Oficio N° 3627 de 1 de abril de 2020

Ref. Expediente N° NC2017/0009086

TÍTULO DE LA SOLICITUD: “UNIDAD DE TAMBOR, CARTUCHO Y MIEMBRO DE ACOPLAMIENTO PARA UN APARATO DE FORMACIÓN DE IMÁGENES ELECTROFOTOGRAFICAS”.

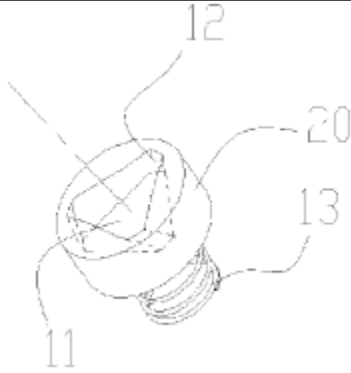
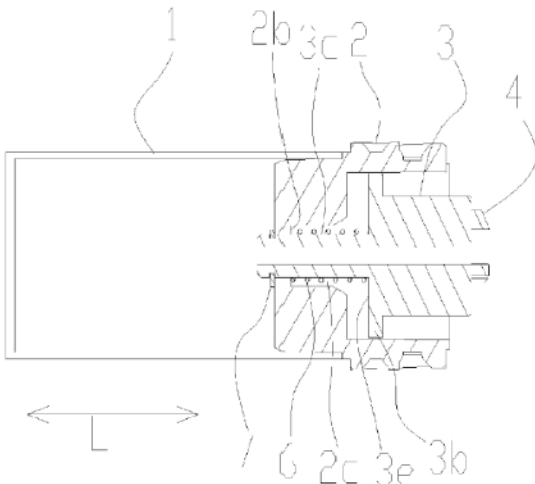
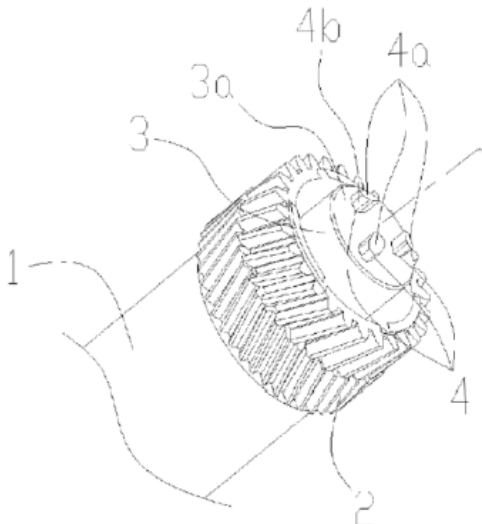
Características esenciales	D1
Una unidad de tambor que se puede montar de manera desmontable en un conjunto principal (100A) de un aparato de formación de imágenes electrofotográficas (100),	Un tambor fotosensible incluye un fotorreceptor cilíndrico (Resumen).
Incluyendo el conjunto principal de accionamiento (101) provisto de un hueco, la unidad de tambor está caracterizada porque comprende:	El conjunto principal de accionamiento (20) describe un hueco triangular (11):

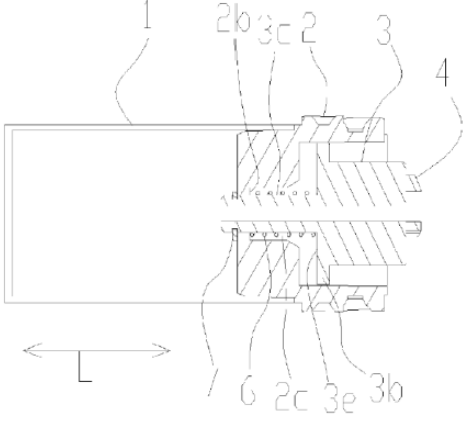
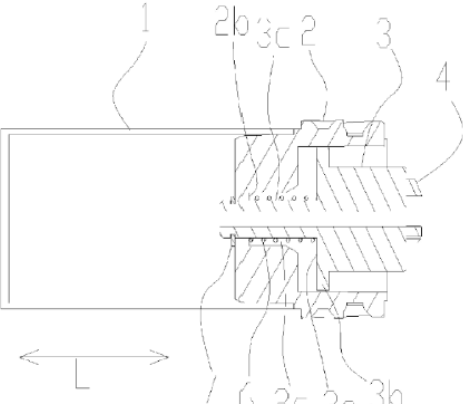
(I) un tambor fotosensible (1); (II) un miembro de acoplamiento (228, 328, 428, 628, 728, 828, 928, 1028, 1128, 1228, 1328, 1628, 2128, 2328, 2428, 2528, 2628) dispuesto sobre el tambor fotosensible, el miembro de acoplamiento comprende,	Un cilindro fotorreceptor (1) (Párr. 0044, líneas 2 y 3). El miembro de acople (2, 3 y 4) está dispuesto sobre el cilindro (1) (Fig. 4): 
(II-I) una porción de recepción de fuerza de accionamiento (273a, 373a, 473a, 673a, 773a, 873a, 973a, 1073a, 1173a, 1273a, 1373a, 1673a, 2173a, 2273a, 2473a, 2573a, 2673a), configurada para entrar en el hueco y recibir una fuerza de accionamiento para hacer girar el tambor fotosensible, y	Una porción de recepción de fuerza de accionamiento (4) (Fig. 5): 
(II - II) una porción de soporte (273, 274, 373, 374, 473, 474, 673, 674, 773, 774, 873, 874, 973, 974, 1073, 1074, 1173, 1174, 1273, 1274, 1373, 1374, 1673, 1674, 2173, 2273, 2373, 2473, 2474, 2573, 2574, 2673, 2674) que soporta de manera móvil la porción de recepción de fuerza de accionamiento	Porción de soporte (2, 3) (Fig. 5):

En donde una parte o todo de la porción de soporte y/o una parte o todo de la porción de recepción de fuerza de accionamiento está dispuesta dentro del tambor fotosensible.	Una parte de dicha porción (2, 3) está dispuesto dentro del cilindro fotorreceptor (1) (Fig. 4):

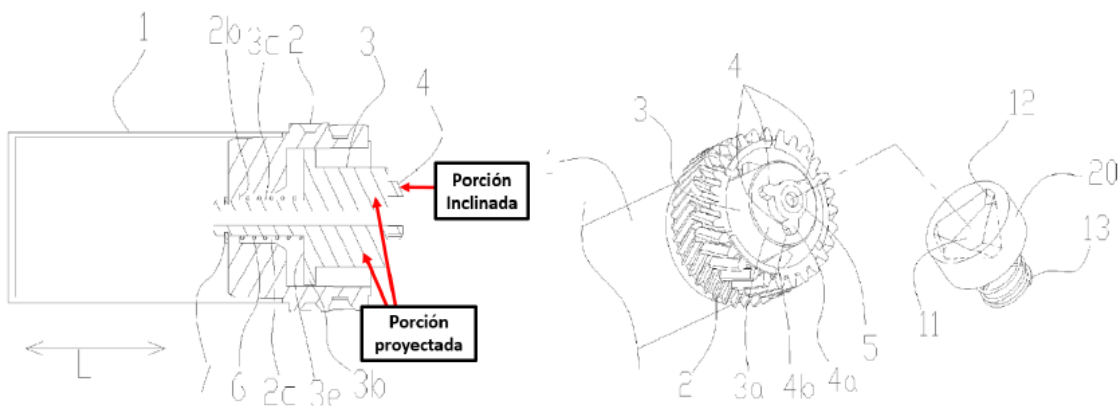
- Reivindicación 3: En la Figura 4 se observa que la porción de soporte (2, 3) está provista de una porción proyectada, sobre la cual está provista la porción de recepción de fuerza de accionamiento (4).

- Reivindicación 4: En la Figura 4 se observa que la porción de soporte (2,3) está provista de una porción de extensión (3b) que se extiende en una dirección que cruza con una dirección de proyección de la parte proyectada.

- Reivindicación 5: En la Figura 4 se observa que la parte proyectada sobresale radialmente hacia dentro del miembro de acoplamiento (2, 3, 4).
- Reivindicación 6: En la Figura 4 se observa que la porción de recepción de la fuerza de accionamiento está porción inclinada, la cual está inclinada con respecto a una dirección de movimiento de la porción de recepción de la fuerza de accionamiento.

- Reivindicación 16: En la Figura 4 se observa que el miembro de acoplamiento incluye (2, 3, 4) una parte de respaldo (6).
- Reivindicación 17: En la Figura 6 se observa que el miembro de acoplamiento incluye además una porción de posicionamiento (5).

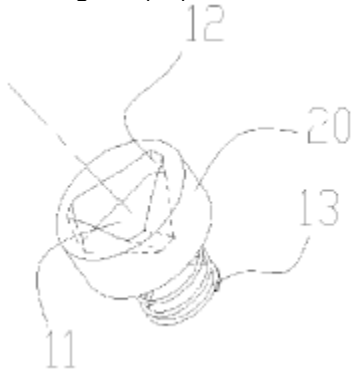
- Reivindicación 18: En la Figura 6 se observa que la porción de posicionamiento (5) está dispuesta dentro de la porción de recepción de la fuerza de accionamiento (4), con respecto a una dirección axial del miembro de acoplamiento (2, 3, 4)
- Reivindicación 19: En la Figura 6 se observa que la porción de posicionamiento mira hacia fuera en una dirección axial del miembro de acoplamiento.
- Reivindicación 20 En la Figura 6 se observa que la porción de posicionamiento es un hueco:

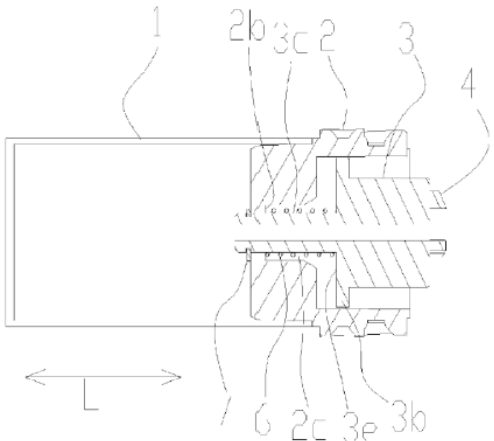
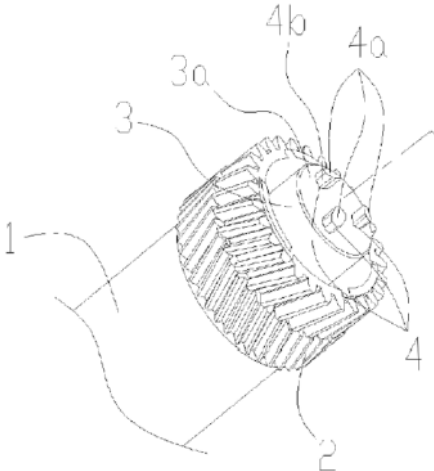
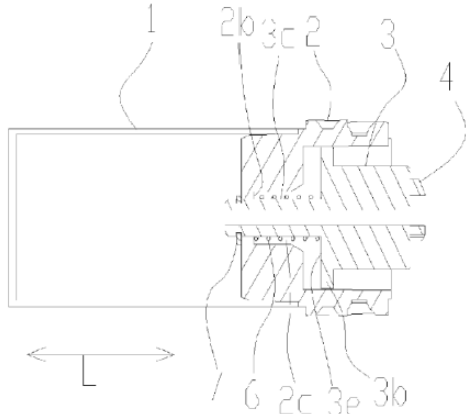
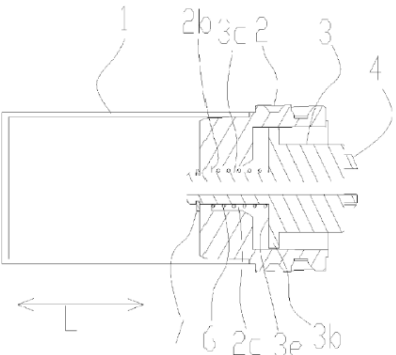
Características esenciales	D1
Un cartucho que se puede montar de forma desmontable a un conjunto principal (100A, 4100A) de un aparato de formación de imágenes electrofotográficas (100, 4100).	Un tambor fotosensible incluye un fotorreceptor cilíndrico (Resumen).
Incluyendo el conjunto principal un eje de accionamiento (101, 4101) provisto de un hueco, el cartucho está caracterizado porque comprende	El conjunto principal de accionamiento (20) describe un hueco triangular (11): 
Un miembro giratorio;	Un cilindro fotorreceptor (1) (Párr. 0044, líneas 2 y 3).
Un miembro de acoplamiento (228, 328, 428, 528, 628,	El miembro de acople (2, 3 y 4) está dispuesto sobre el cilindro (1) (Fig. 4):

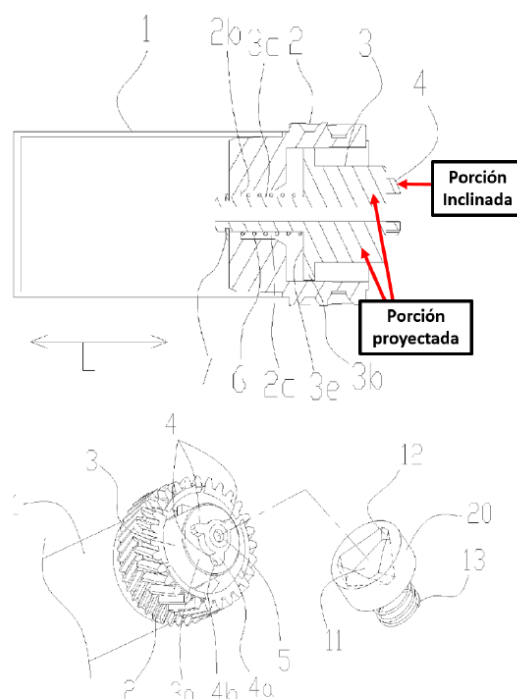
(I) una porción de recepción de la fuerza de accionamiento (273a, 373a, 473a, 573a, 673a, 773a, 873a, 973a, 1073a, 1173a, 1273a, 1373a, 1673a, 2173a, 2273a, 2373a, 2473a, 2573a, 2673a), configurada para entrar en el hueco y recibir una fuerza de accionamiento para hacer girar el miembro giratorio, y	Una porción de recepción de fuerza de accionamiento (4) (Fig. 5): 
(II) una porción de soporte (273, 274, 373, 374, 473, 474, 573, 574, 673, 674, 773, 774, 873, 874, 973, 974, 1073, 1074, 1173, 1174, 1273, 1274, 1373, 1374, 1673, 1674, 2173, 2273, 2373, 2473, 2474, 2573, 2574, 2673, 2674) que soporta de manera móvil la porción de recepción de fuerza de accionamiento,	Porción de soporte (2, 3) (Fig. 5): 
En donde la porción de recepción de fuerza de accionamiento está dentro del miembro giratorio.	Una parte de dicha porción (2, 3) está dispuesto dentro del cilindro fotorreceptor (1) (Fig. 4):
